OGGETTO : Osservazioni al Piano Regionale delle Attività Estrattive adottato con Delibera di Giunta Regionale n. 81 - 6285 del 16/12/2022, espresse a seguito della consultazione dei soggetti competenti in materia ambientale e del pubblico prevista dall'articolo 14 del d.lgs. 152/2006 -

**OGGETTO: PIANO REGIONALE DELLE ATTIVITA' ESTRATTIVE DELLA REGIONE PIEMONTE (PRAE) –
PROCEDURA DI VAS N. 007/REG/2020 – OSSERVAZIONI E CORREZIONI - CODICE POLO N01069**

Osservazioni al Piano Regionale delle Attività Estrattive (PRAE) della Regione Piemonte, adottato dalla Giunta regionale con D.G.R. n. 81-6285 del 16.12.2022

Polo Moncucco (S03028)

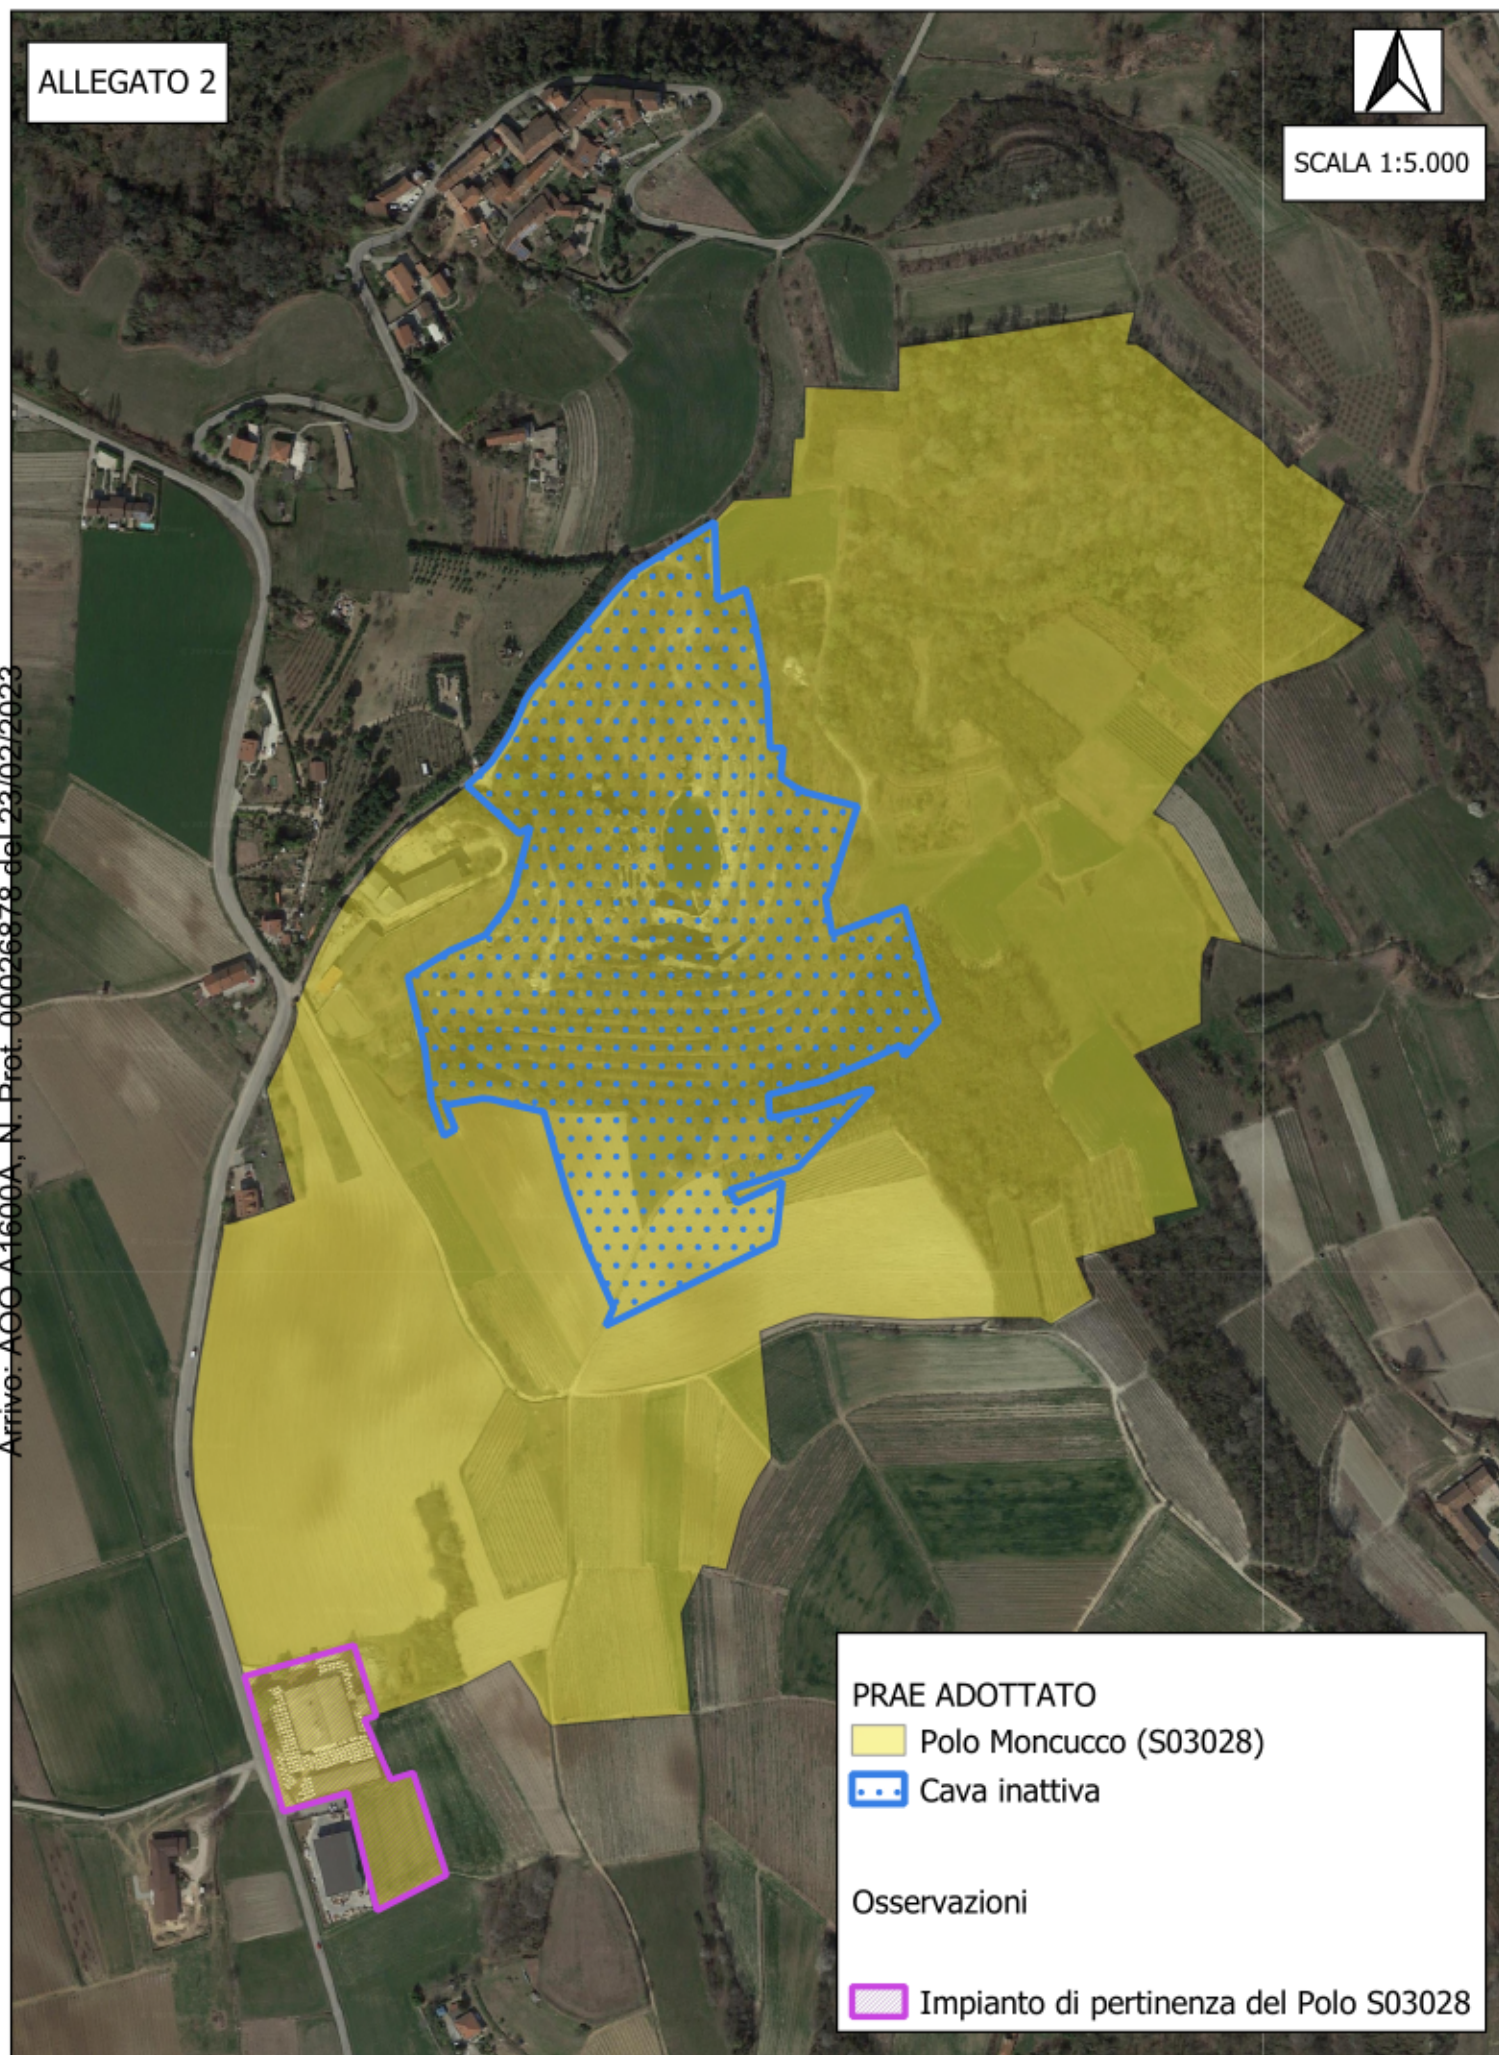
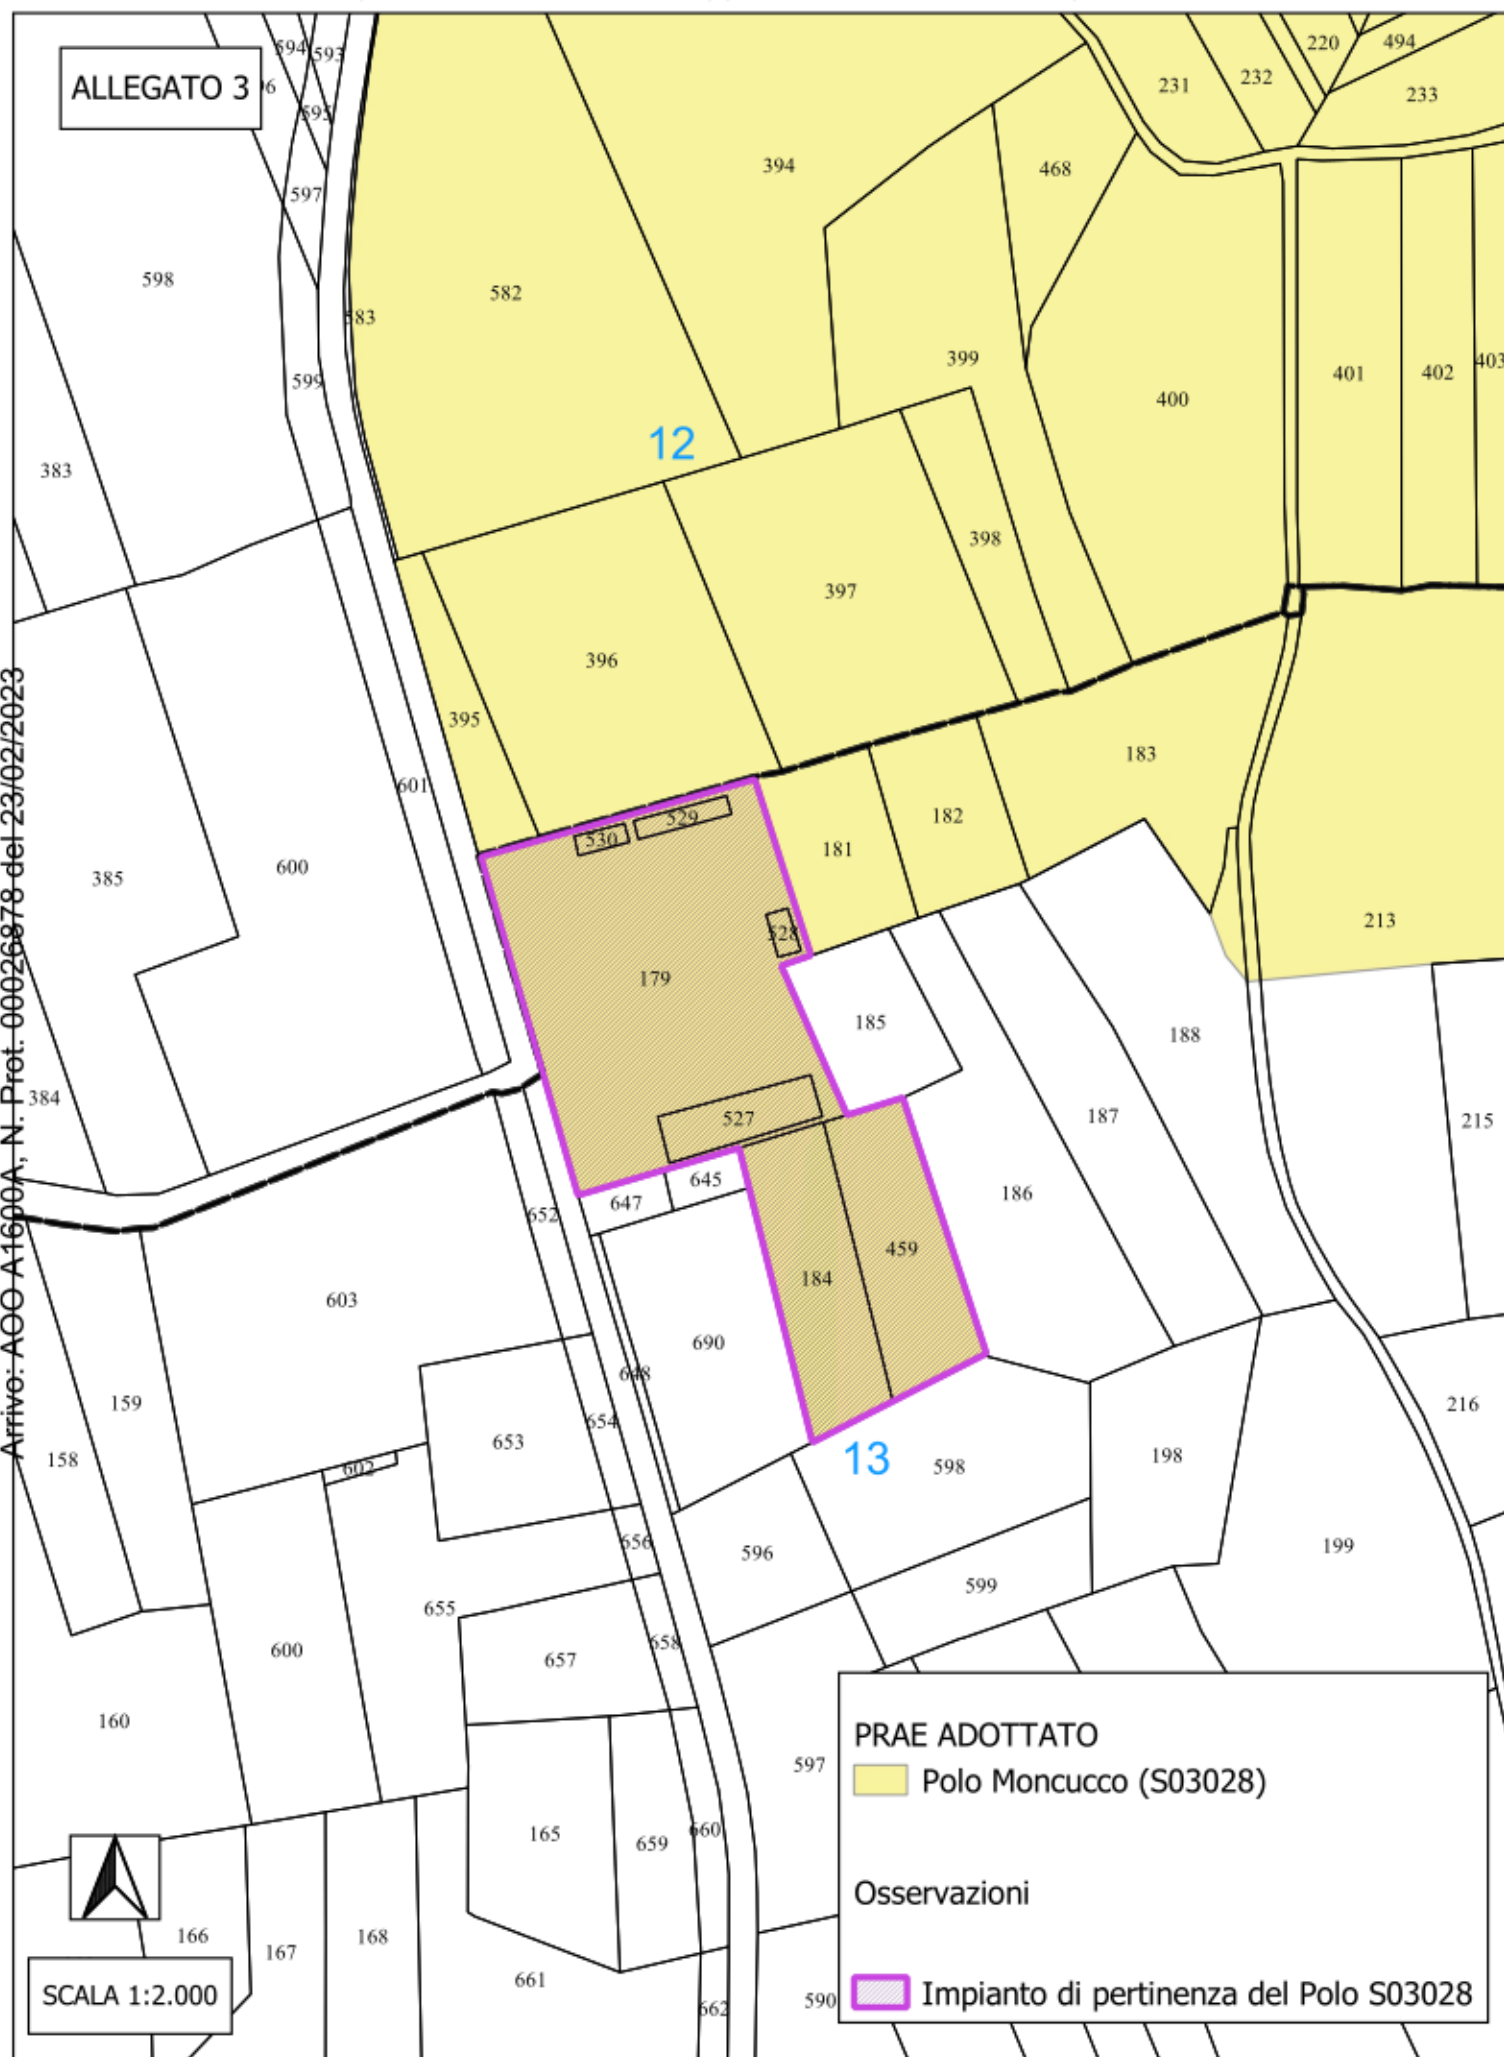
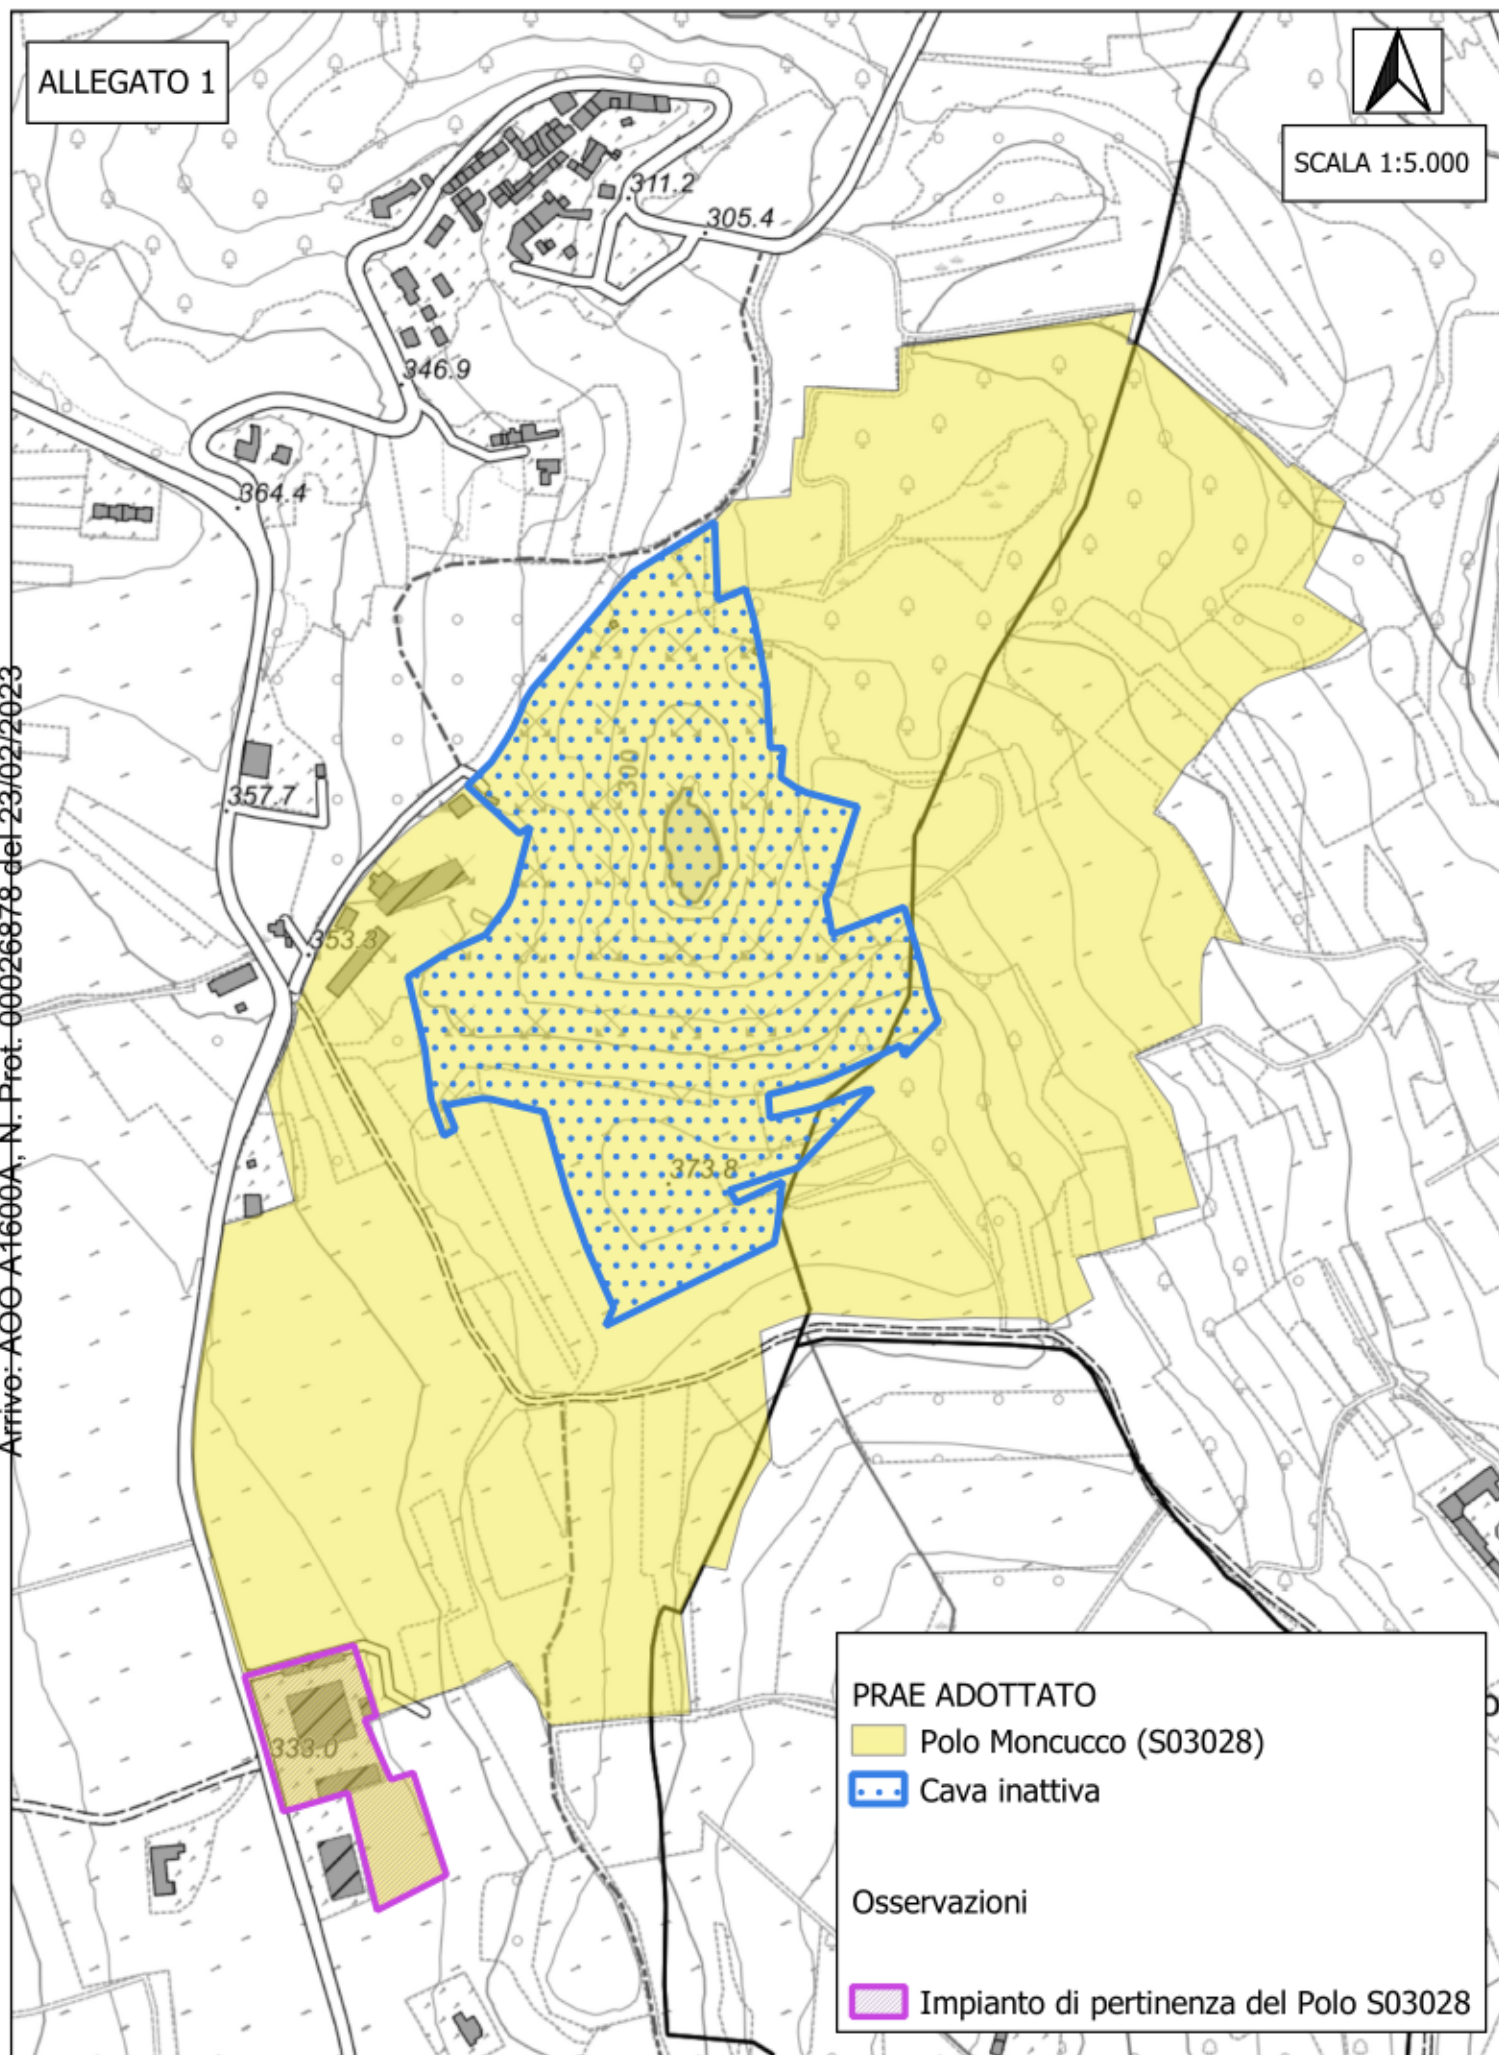
A fronte di quanto già riportato nella succitata scheda del PRAE, con le presenti osservazioni si richiede l'individuazione, nel contesto ed a corredo del succitato polo estrattivo, degli impianti di lavorazione di proprietà della scrivente ditta, siti al margine sud – occidentale del polo stesso, in adiacenza alla S.P. 32, così da attestarne e formalizzarne la funzione di "impianti di riferimento" nell'ambito del polo medesimo: si rimanda, al riguardo, alla perimetrazione riportata negli allegati estratti di cartografia BDTRE (Allegato 1), di fotografia aerea (Allegato 2) e di cartografia catastale (Allegato 3).
